Zeitschrift: **Schweizerische Bauzeitung**

Band (Jahr): **127/128 (1946)**

Wettbewerb für ein Gemeindehaus und ein Kindergartengebäude in Langnau am Albis

Aus dem Bericht des Preisgerichts

1. Preis (1200 Fr.)
Entwurf Nr. 4. Verfasser
R. KUENZLI, Arch.,
Kilchberg b. Zeh.

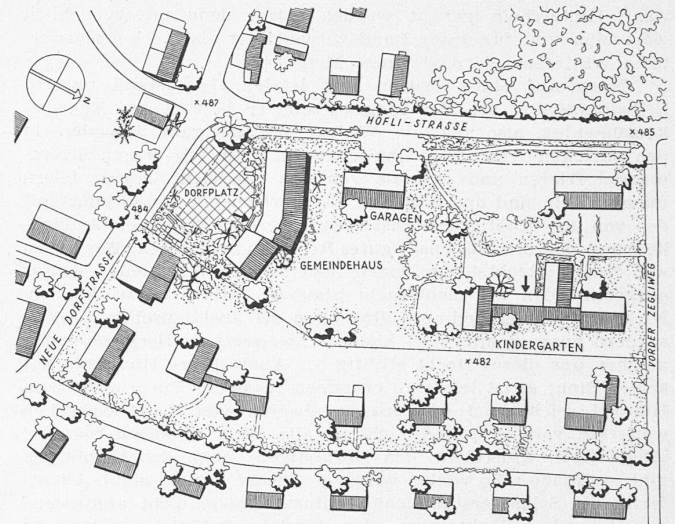
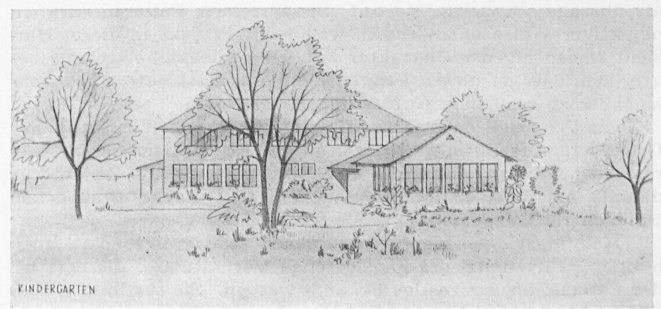
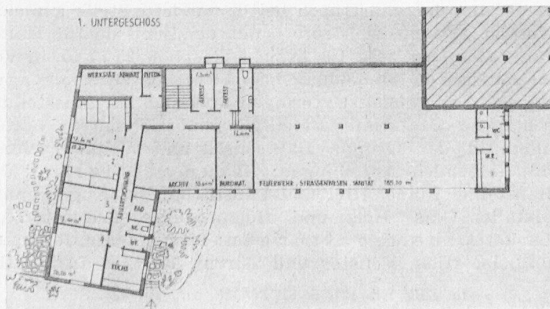
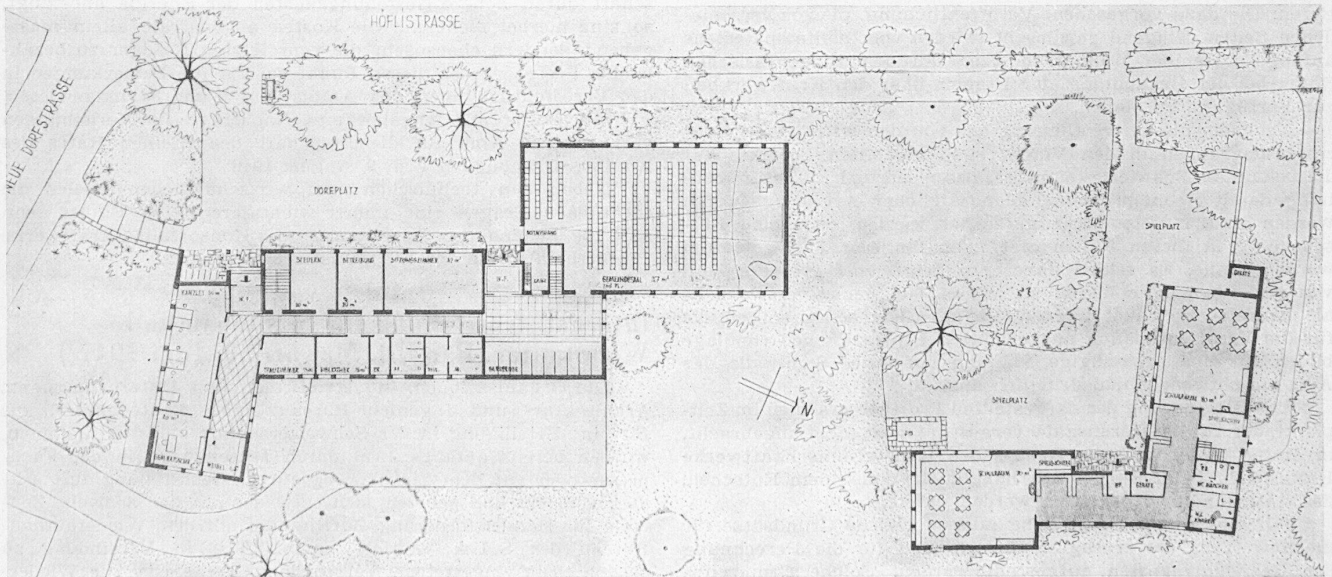
Situation: Die Anordnung der verschiedenen Zwecken dienenden Gebäude trägt diesen, sowie den ländlichen Verhältnissen massstäblich weitgehend Rechnung und ergibt ein gutes Gesamt-

bild nach dem Vollausbau. Schön ist der vorgesehene Dorfplatz. Auch der Ueberbauungsvorschlag ausserhalb des Wettbewerbsgebietes zeigt die gleiche Qualität.

Grundriss-Disposition: A. Gemeindehaus: An der Raumdisposition ist nichts zu beanstanden. Die Büroräume der Gemeindeverwaltung liegen richtigerweise im Erdgeschoss und der Gemeindefestsaal im Obergeschoss. Die Flächendifferenzen einzelner Räume sind im Vorprüfungsprotokoll erwähnt, jedoch ohne weiteres korrigierbar. Die Belichtung des Sitzungszimmers an der Längsfront ist ungenügend. — B. Kindergarten: Auch hier ergeben sich keine Beanstandungen, mit Ausnahme der Hauswartwohnung im Erdgeschoss, die durch das davorliegende Kindergartenlokal zu stark beschattet wird.

Fassaden-Gestaltung: Das Gemeindehaus ist in der äusseren Erscheinung sehr gut charakterisiert und zeigt gut abgewogene Verhältnisse und Verständnis für das Detail; etwas übertrieben gross geraten ist das durch zwei Etagen gehende Hallenfenster. Die sichtbare Dachkonstruktion des Saales ist in der vorgeschlagenen Lösung nicht ausführungsfähig und ergibt eine unzweckmässige Raumhöhe. — Der Kindergarten zeigt eine gute Diffe-

renzierung der einzelnen Bauteile. Die zu summarische zeichnerische Darstellung lässt nicht alles Wünschenswerte erkennen. Im ganzen zeigt dieses Projekt sehr gute Qualitäten.

Unten: 2. Preis (1000 Fr.) Entwurf Nr. 2. Verfasser HCH. MÜLLER, Arch., Thalwil. Grundrisse 1:600 und Perspektiven

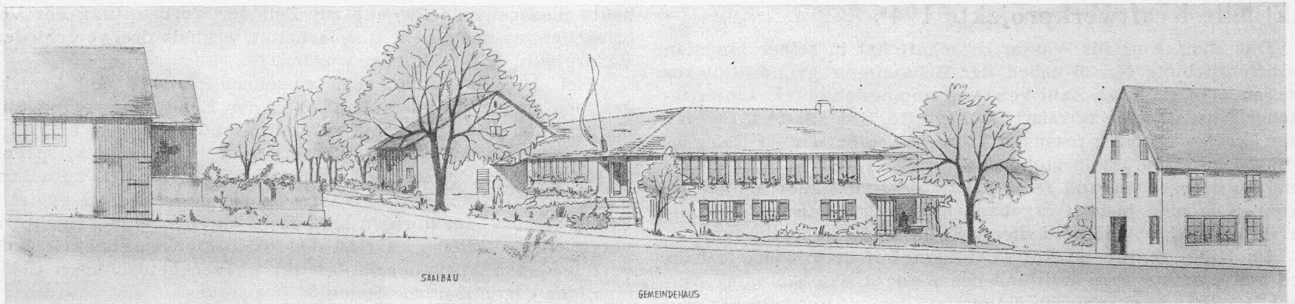
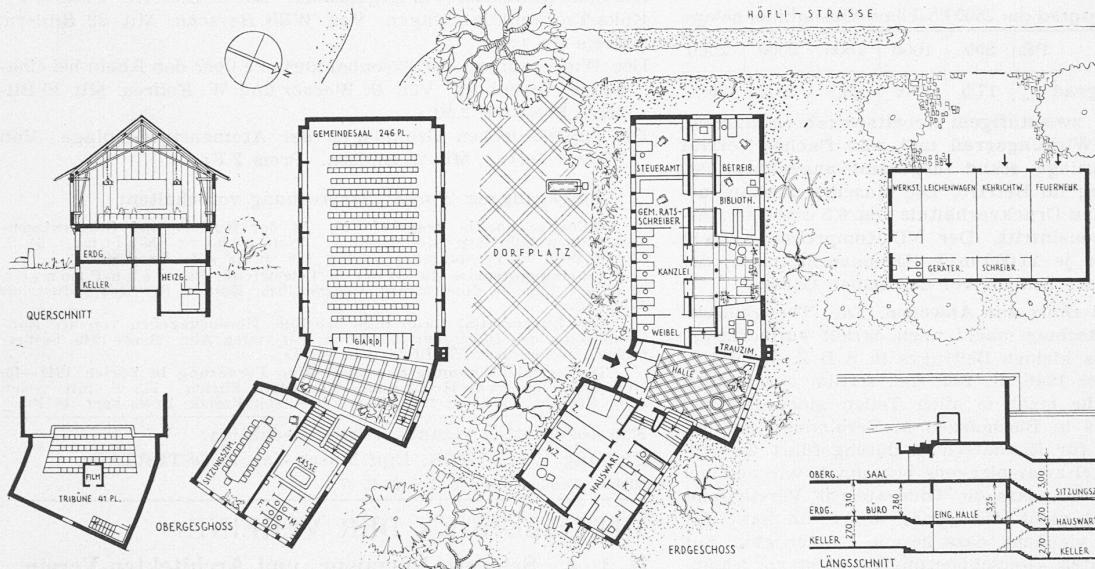
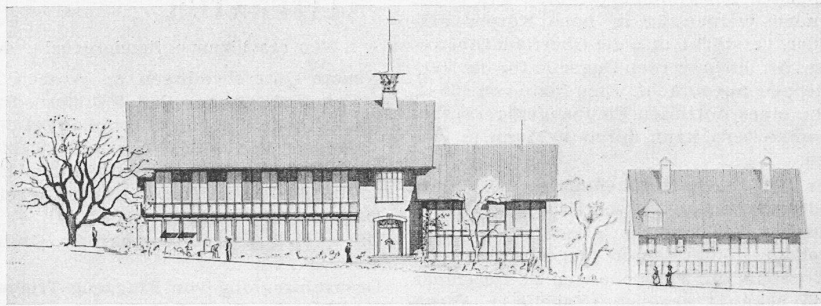
Situation: Der Dorfplatz liegt an der Höflistrasse, gegen die Dorfstrasse ist eine Wiesenfläche angeordnet, über welche ein abgetreppter Weg zum Kanzlei-Eingang führt. Dieser Zugang ist nicht eindeutig und klar. Kindergarten mit guten Abständen von Höflistrasse und Zelglweg mit Wiesenvor gelände. Der Zugang für die Kinder ist nur über die Höflistrasse möglich.

Grundriss - Disposition: A. Gemeindehaus: Die Grundriss-Anordnung bedingt zwei getrennte Eingänge. Die Kanzleiräume sind gut angeordnet und besonnt, mit richtig differenzierten Korridoren bezügl. Breite und Belichtung. Garderobeanlage richtig, Saal etwas zu gross. Gedeckter Velostand beim Eingang praktisch. Hauswartwohnung gute Sonnenlage. Zugang zum Arrestlokal ungeeignet. Magazine und Archiv im Untergeschoss richtig an durchgehender Aufschliessungsstrasse. — B. Kindergarten: Eingang mit Windfang zu wenig zentral gelegen, Garderoben richtig angeordnet. Vorhalle vor dem gemeinsamen Eingang zu klein. Alle drei Wohnungseinheiten auf einem Boden geordnet.

Fassaden-Gestaltung: Schlichter ländlicher Eindruck des Gemeindehauses. Der niedrige Kanzleitrakt und der hintere höhere Saalbau sind etwas beziehungslos zueinander gestellt. Die Architektur des Kindergartens etwas trocken. Unbefriedigend ist bei beiden Bauten, dass der eine Gebäudeteil ein Satteldach, der andere ein Walmdach aufweist. Beim Gemeindehaus ist ausserdem die Verbindung beider Dächer ungelöst.
